大間原子力発電所審査資料	
資料番号	OM1-CA165-R00
提出年月日	2022年2月7日

敷地ごとに震源を特定して策定する地震動のうち内陸地殻内地震について

(コメント回答 その2)

(隆起再現断層の評価方針について)

他の解析手法との比較(1/3)

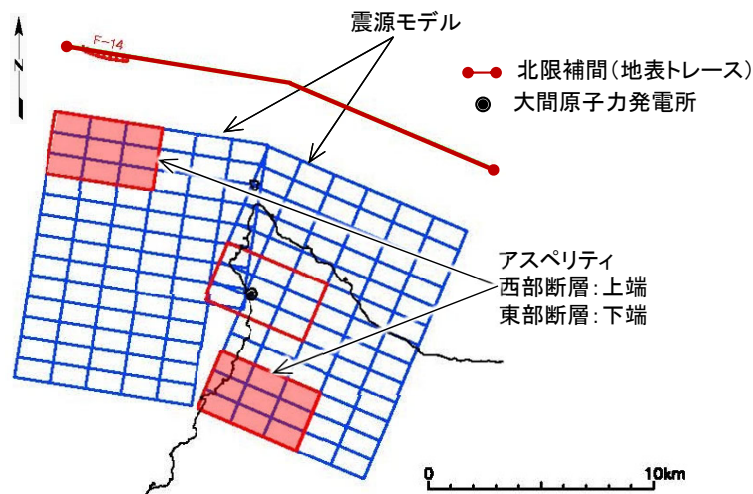
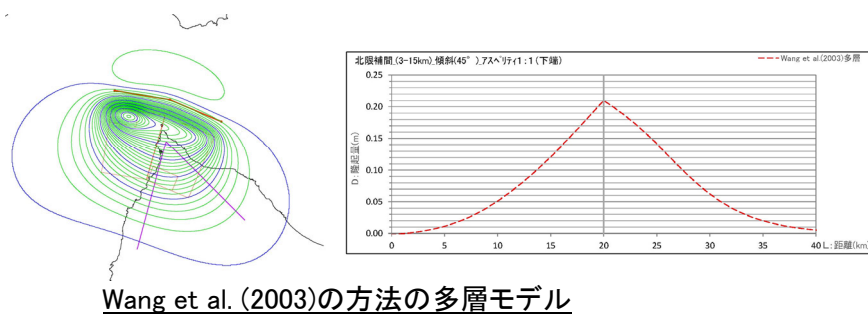
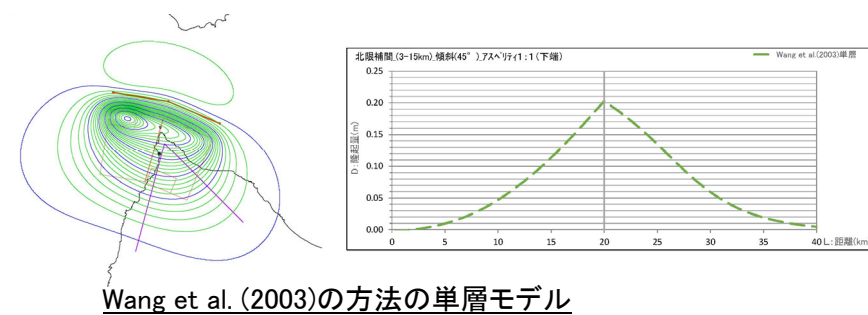
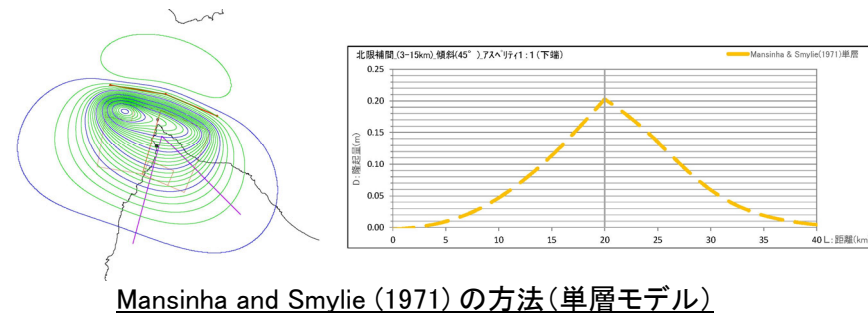
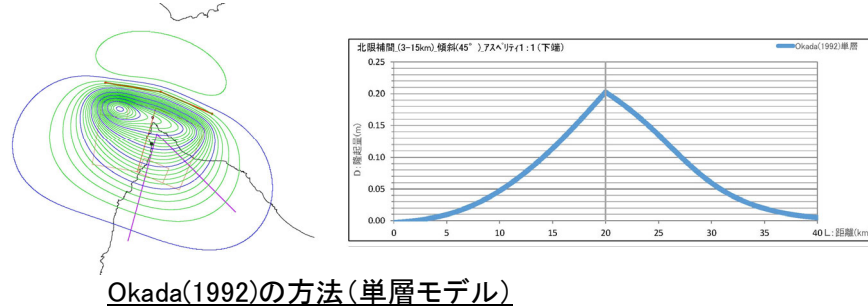
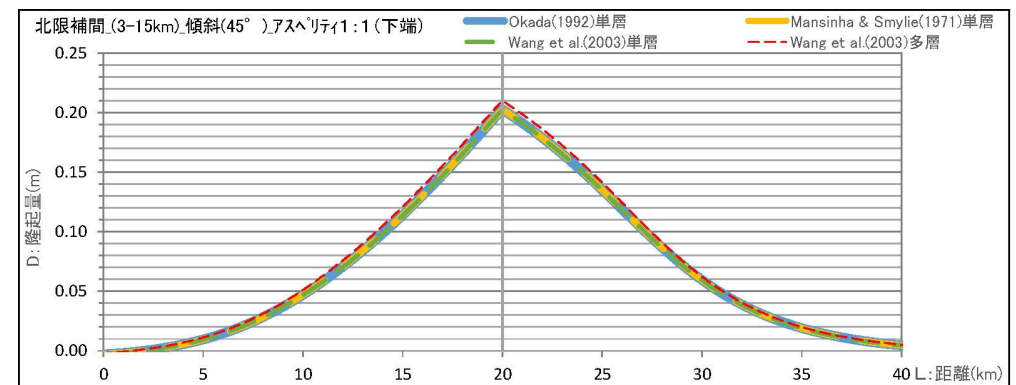
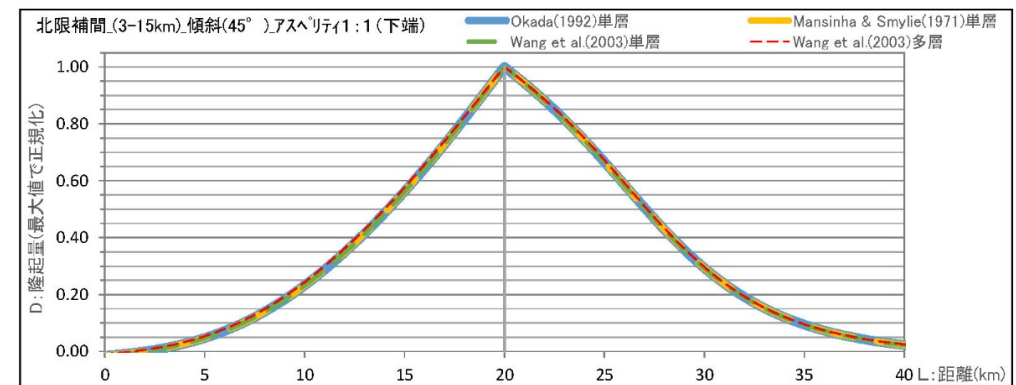
No.	項目	指摘時期	コメント内容	該当箇所
S4-9	地形発達過程の評価	第1013回会合 (2021.11.5)	隆起再現断層の隆起域再現性評価の地殻変動計算に、Okada(1992)の方法を用いているが、Mansinha and Smylie等の知見を用いた事例もある。手法の違いによる地殻変動量の差異の有無、及び地震に伴う地殻変動を説明するために行われた数値シミュレーションの事例を説明すること。	補足説明資料 P.17～P.30
S4-10	地形発達過程の評価	第1013回会合 (2021.11.5)	隆起再現断層の震源モデルの設定について、地質的に設定した地表トレース3条、補間的に設定した地表トレース2条に対して、例えば断層位置、傾斜角、アスペリティ位置といったパラメータが隆起再現性に及ぼす影響度や傾向を分析して図示するなど、隆起が説明できる領域について、代表性・網羅性の観点から妥当性を説明すること。	(評価方針をご説明) 本編資料 P.25～P.33 P.39～P.55
S4-11	地形発達過程の評価	第1013回会合 (2021.11.5)	隆起再現断層の隆起域再現性の評価基準に関して、「規模・配置の再現性」の評価基準1と、「隆起速度分布の再現性」の評価基準2に対する重み付けの考え方、評価基準の閾値の考え方を説明すること。	(評価方針をご説明) 本編資料 P.22～P.25 P.39～P.55
S4-12	地震動評価	第1013回会合 (2021.11.5)	今回提示された隆起再現断層の地震動評価結果に関して、西部断層のアスペリティと東部断層のアスペリティの敷地における地震動評価に対する寄与率を提示すること。	地震動評価結果の説明と合わせてご説明予定。

コメントNo. S4-9

大間地点の隆起再現断層の評価に用いるOkada(1992)の方法, 地震性津波の計算に事例の多いMansinha and Smylie(1971)の方法及び速度構造を考慮可能なWang et al.(2003)の方法※の差異を確認するために, 3つの手法の計算結果を比較する。

- Okada(1992)の方法, Mansinha and Smylie(1971) の方法及びWang et al.(2003)の方法による計算結果を比較する。
- 地盤のポアソン比を同等とした単層モデルでは, Okada(1992)の方法とMansinha and Smylie(1971)の方法とは原理的に同一の解析結果となる。また, Wang et al.(2003)の方法も, ほとんど違いは現れていない。
- Wang et al.(2003)の多層モデルでは, 浅部のポアソン比を実地盤に合わせて設定しているが, 隆起量は単層モデルとおおむね同等であり, 最大値で基準化すると, 変動パターンとして単層モデルとの差は認められない。
- 上記より, どの手法を用いても地殻変動パターンの評価に差がない。

- Okada(1985,1992)の方法は、内陸地殻内地震等の地殻変動解析で多くの実績がある(P.23~P.27及び下表参照)。
 - Mansinha and Smylie(1971)の方法は、Okada(1985,1992)の方法と同じ理論に基づいているため、ポアソン比を0.25とした場合のOkada(1985,1992)の方法と同一の地殻変動量となる(P.19参照)。
 - 多層モデルのWang et al.(2003)の方法は、大間地点における隆起再現断層の評価において、単層モデルのOkada(1985,1992)の方法と地殻変動量がおおむね同等であり、地殻変動パターンの評価に差がない(P.20~P.22参照)。
- ⇒ 以上のことから、解析事例が多く、他の方法との整合性のあるOkada(1985,1992)の方法を隆起シミュレーションに用いることは妥当と判断した。
